# 三菱ホイスト

No. 855-0255

### 7.5t~30t フックブロック用部品変更のお知らせ

フックブロック構造図

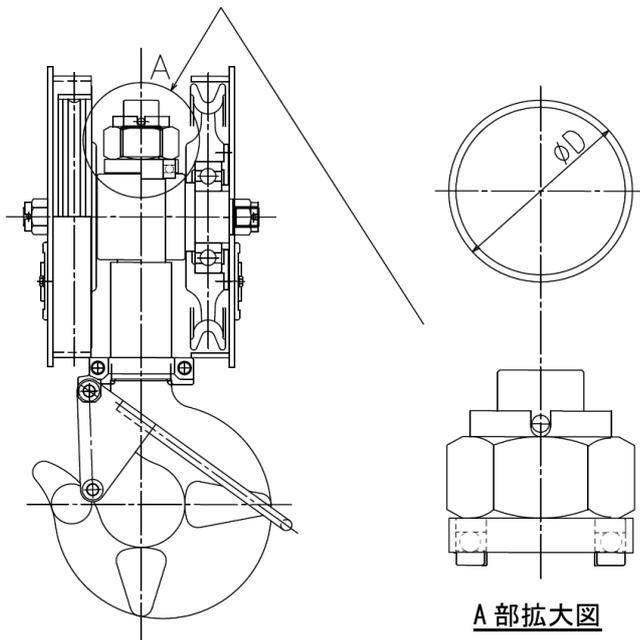
7.5t~30t フックブロック用スラストベアリング部の防塵カバーの材質が変更となります。

変更前：SPCC(冷間圧延鋼板) → 変更後：STKM13A(機械構造用炭素鋼鋼管)

また、材質変更に伴い下図のφD寸法のみ変更となります。(表1)

容量(t)	D(mm)	
	変更前	変更後
7.5	80	85
10	97	105
15	112	120
20	127	135
30	152	165
